Dotyczy postępowania o udzielenie zamówienia publicznego prowadzonego w trybie przetargu nieograniczonego, na: *Zakup tomografu komputerowego wraz ze sprzętem IT i oprogramowaniem dla Ostrzeszowskiego Centrum Zdrowia Sp. z o. o. w Ostrzeszowie, numer referencyjny: OCZ/ZP-7/2022*

**ODWOŁANIE**

**Biorąc pod uwagę powyższe wnosimy o uwzględnienie odwołania w całości i modyfikację zapisów treści *Załącznika nr 1 do SWZ Opis przedmiotu zamówienia* w następujących parametrach:**

26.	Matryca rekonstrukcyjna min. 512x512	TAK, podać	512 x 512 – 0 pkt. $\geq 1024$ x 1024 – 10 pkt.
-----	--------------------------------------	------------	--

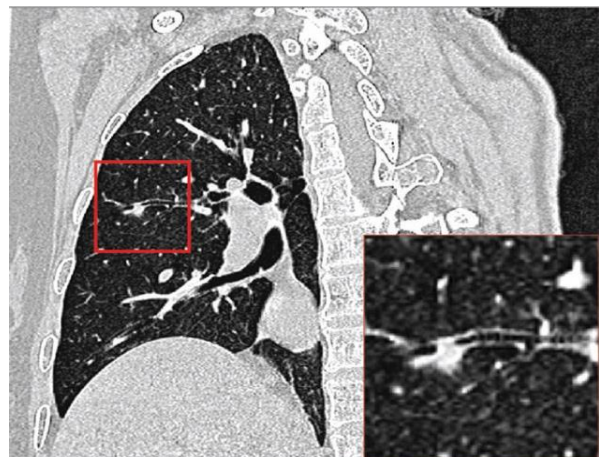
Pragniemy zauważyć, iż matryca rekonstrukcyjna decyduje o dokładności i rozdzielczości rekonstruowanego obrazu, a więc o jakości danych, które są wysyłane do specjalistów radiologii celem wykonania przez nich opisu i oceny badania, które to są niezbędne do wystawienia poprawnej diagnozy, decydującej o leczeniu i życiu pacjenta. Im większa matryca rekonstrukcyjna, np. 1024x1024, tym więcej szczegółów widzimy, poprzez większą liczbę pixeli na matrycy, co jest kluczowe, np. przy badaniach klatki piersiowej, badaniach naczyniowych, neurologii. Obecnie producenci tomografów posiadają w standardzie wysokorozdzielcze matryce rekonstrukcyjne dlatego zaskakującym jest, że Zamawiający (któremu powinno zależeć na najlepszej jakości obrazów, a w konsekwencji na procesie diagnostycznym i leczeniu pacjentów), określił minimalne wymaganie na tak niskim poziomie.

Dla zobrazowania ewidentnych różnic poniżej przykład obrazów uzyskanych przy użyciu matrycy rekonstrukcyjnej 512 x 512 i 1024 x 1024:
